## ALLEGATO

L'allegato I della direttiva 80/720/CEE è modificato come segue :

Figura 1

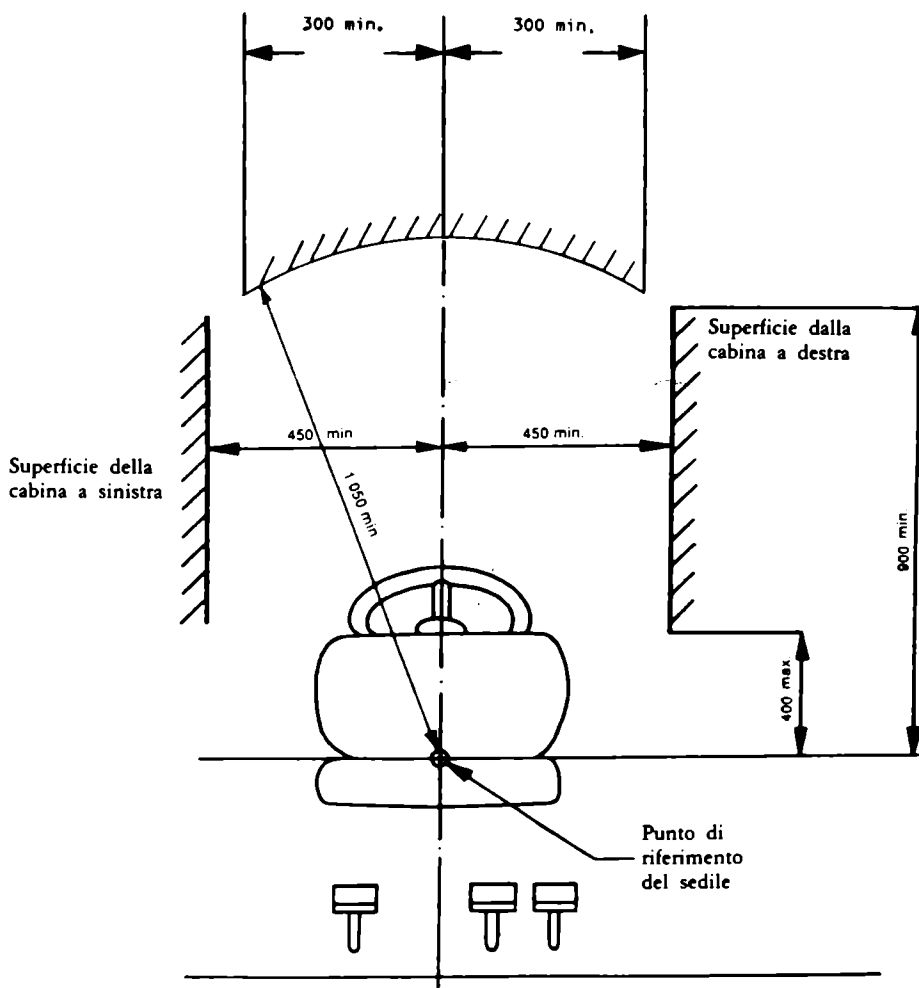
- Le figure 1, 2 e 3 sono sostituite dalle figure 1, 2 e 3 seguenti :
